# MADONAS NOVADA PAŠVALDĪBA IEPIRKUMU KOMISIJA

Par saraksti Nr.5 iepirkuma procedūrā – atklātā konkursā „**Madonas novada Bērzaunes pagasta Sauleskalna tautas nama atjaunošanas būvdarbi**”, identifikācijas numurs MNP2018/5\_ELFLA.

Madonas novada pašvaldības iepirkumu komisija saņēma ieinteresēto piegādātāju jautājumus un saskaņā ar Publisko iepirkumu likuma 36.panta otro un trešo daļu sniedz atbildes:

1. STĀVA TELPU EKSPLIKĀCIJA

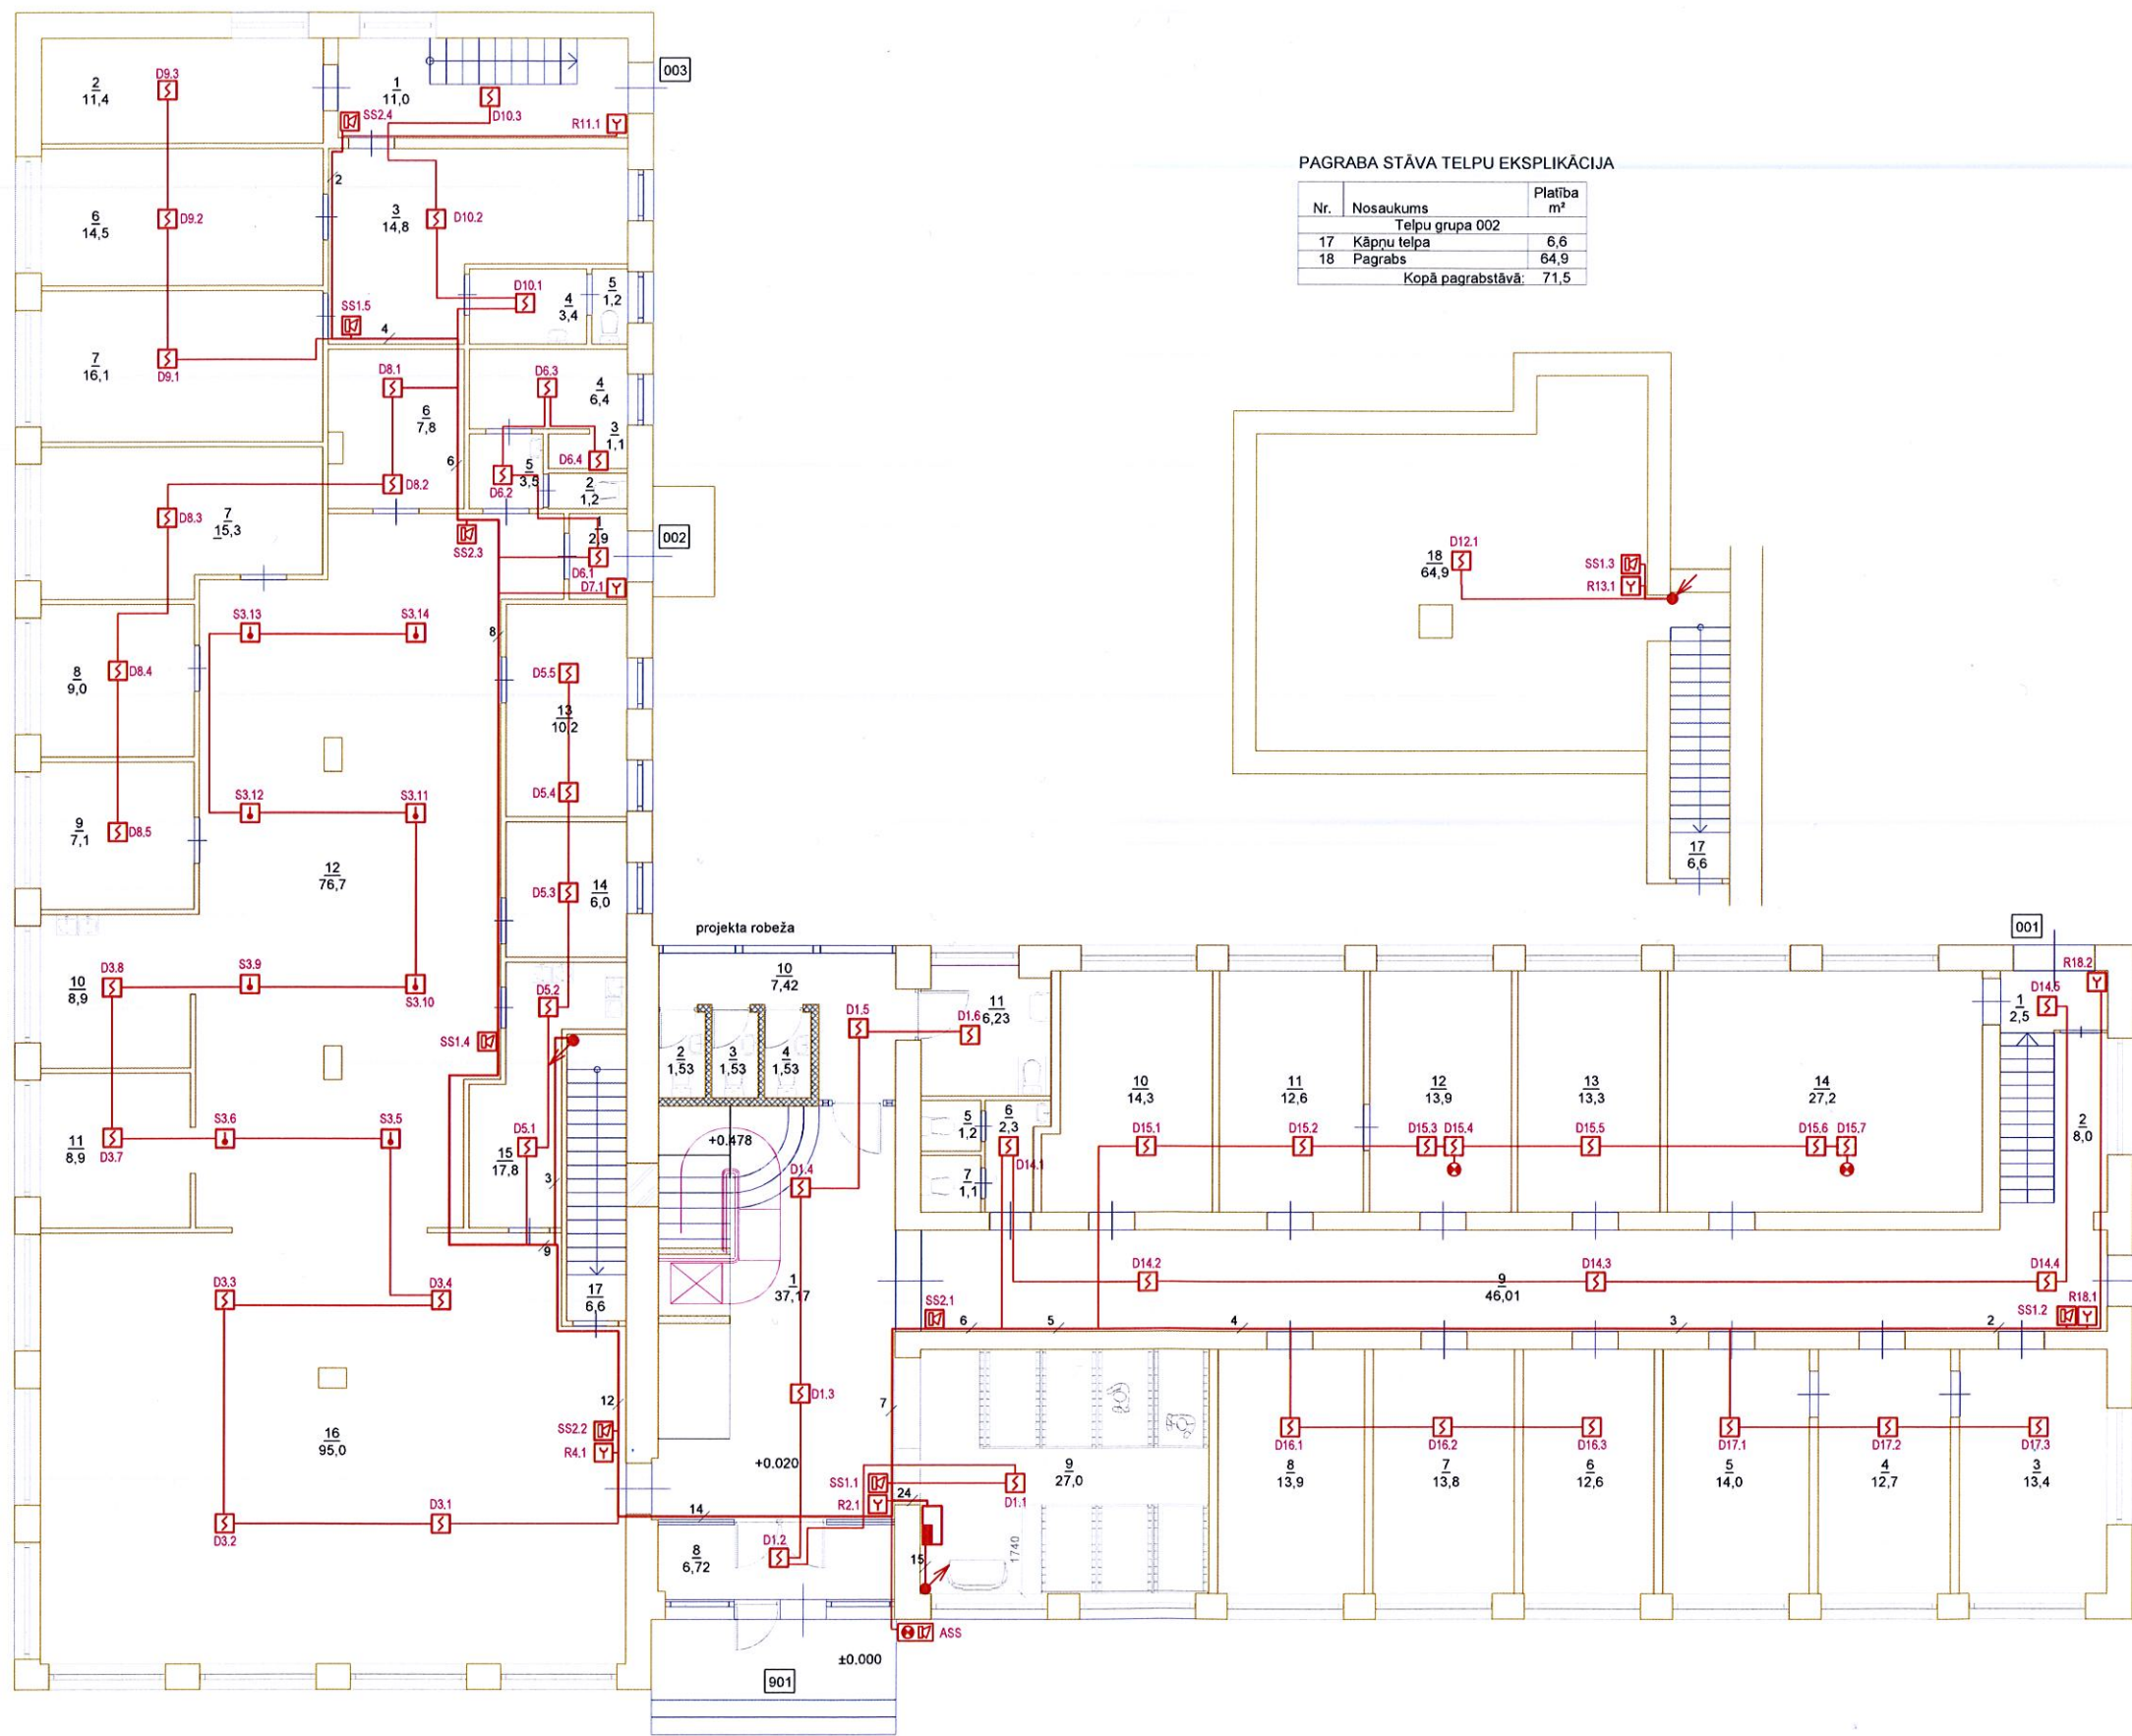
Virš piekārtajiem griestiem ir tukša telpa, kur pēc LVS CEN/TS 54-12 būtu jāuzstāda papildus uguns trauksmes atklāšanas detektori.

Ir telpas, kur projektā paredzēti dūmu detektori virs piekaramajiem griestiem, bet nav paredzētas iznesamās diodes. Lūdzu precizēt projekta ietvaros veicamos darbus!

Projektētājs skaidro, ka UAS sistēmas detektori ir paredzēti ēkas visās telpās, tostarp arī tajās, kurās ir iekārtie/pazeminātie griesti. Telpā, kurā ir iekārtie/pazeminātie griesti, optisko dūmu detektoru ir paredzēts uzstādīt "tukšajā telpā", pieslēdzot tam aiz piekaramajiem griestiem iznestu indikatoru. Skatīt darbu daudzumu 1.tāmes 57.pozīciju "Optiskais dūmu detektors" 86 gab. un rasējuma lapas UAS-2 "Ugunsdzēsības signalizācijas sistēma 1.stāva un pagrabstāva plāns" un UAS-3 "Ugunsdzēsības signalizācijas sistēma 2.stāva plāns".

Darbu daudzumu 2.tāmes 57.pozīcijā "Optiskais dūmu detektors" 86 gab. ir jāparedz izmaksas visiem optiskajiem dūmu detektoriem, tostarp arī tiem, kuriem ir iznesams un pieslēdzams signalizācijas indikators. Tādā gadījumā dūmu detektors un signalizācijas indikators ir komplekts, tādēļ indikatoram nav paredzēta atsevišķa darbu daudzumu pozīcija. Pielikumā vēstulei skatīt precizēto rasējumu lapas, kurās ir norādīti visi dūmu detektori, tostarp arī ar iznesamu signalizācijas indikatoru, UAS-2 "Ugunsdzēsības signalizācijas sistēma. 1.stāva un pagrabstāva plāns" un UAS-3 "Ugunsdzēsības signalizācijas sistēma 2.stāva plāns", un UAS-4 "Ugunsdzēsības signalizācijas tīklu shēma".

2. STĀVA TELPU EKSPLIKĀCIJA

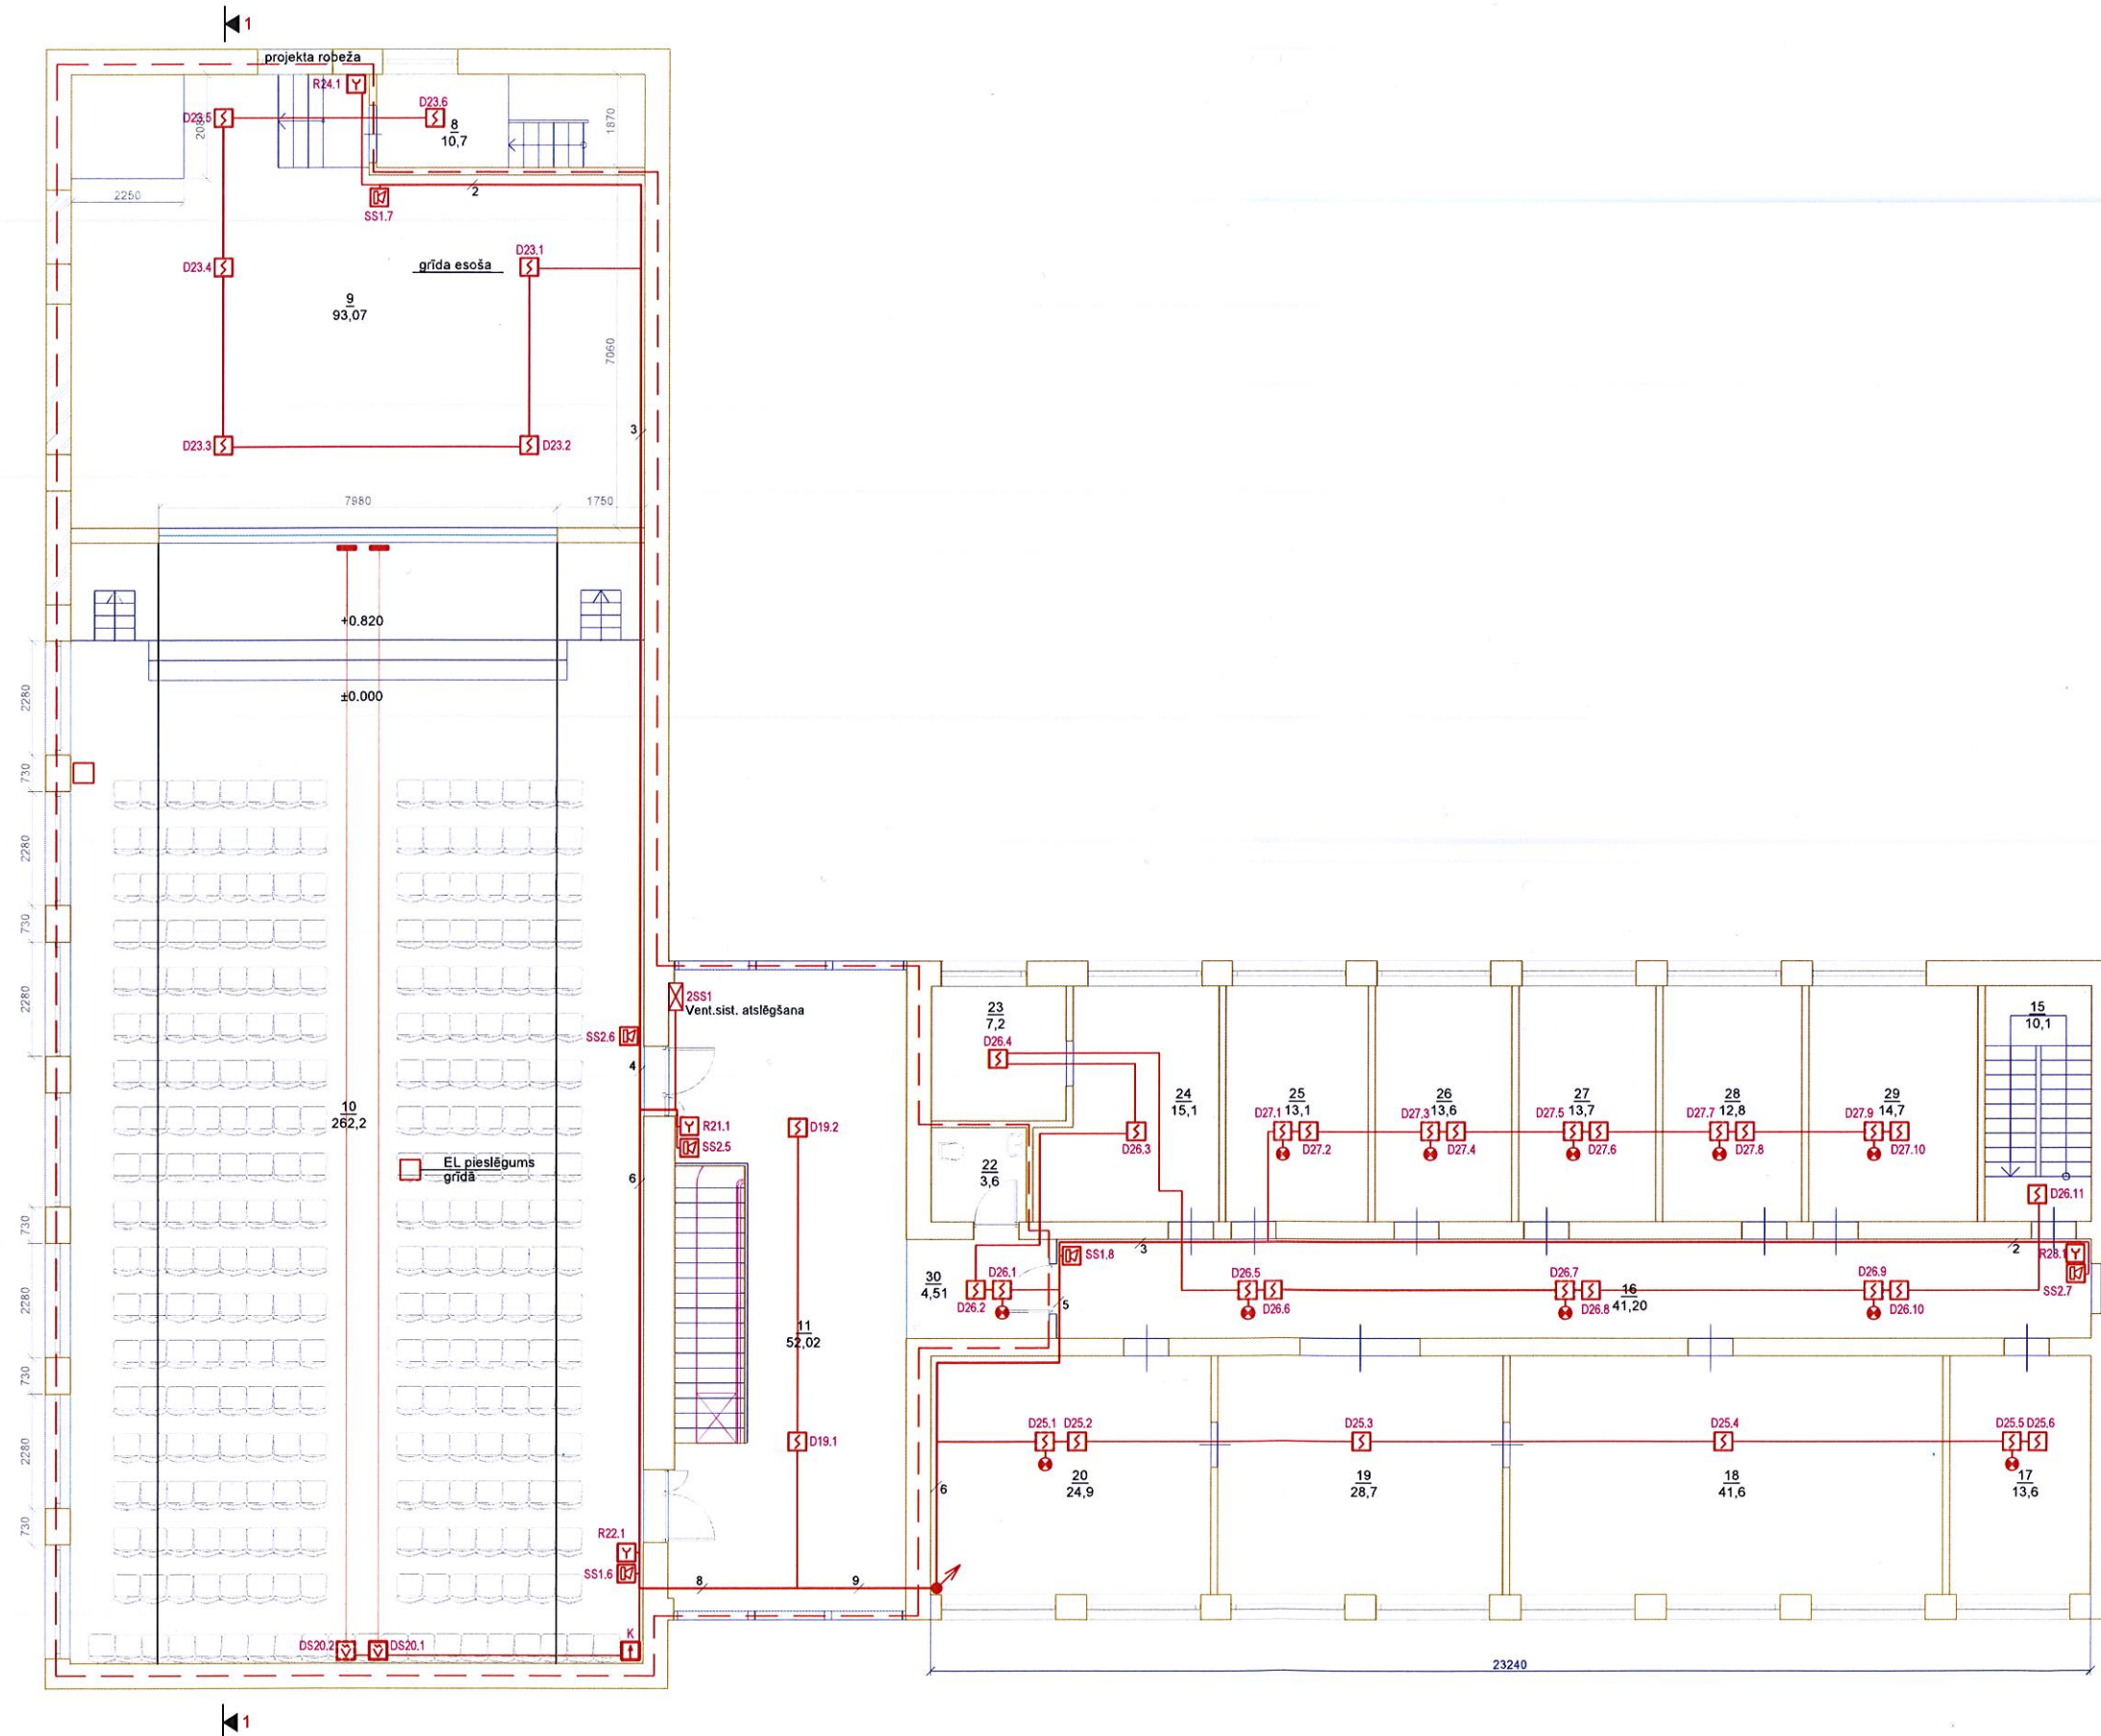
Iepazīstoties ar UAS sadaļas projektu, konstatējam, ka aktu zālē ir paredzēts uzstādīt 4 dūmu staru detektorus. Jāatzīmē, ka atbilstoši normatīviem, viens dūmu staru detektors nosedz telpu, kas ir 15m plata. Aktu zāle ir aptuveni 12m plata, līdz ar ko pietiek ar 1 dūmu staru detektoru.

Projektētājs piekrīt, ka aktu zālē pietiek ar vienu dūmu staru detektoru, tādēļ ir precizējis rasējuma lapu UAS-3 "Ugunsdzēsības signalizācijas sistēmas 2.stāva plāns" (skatīt pielikumā).
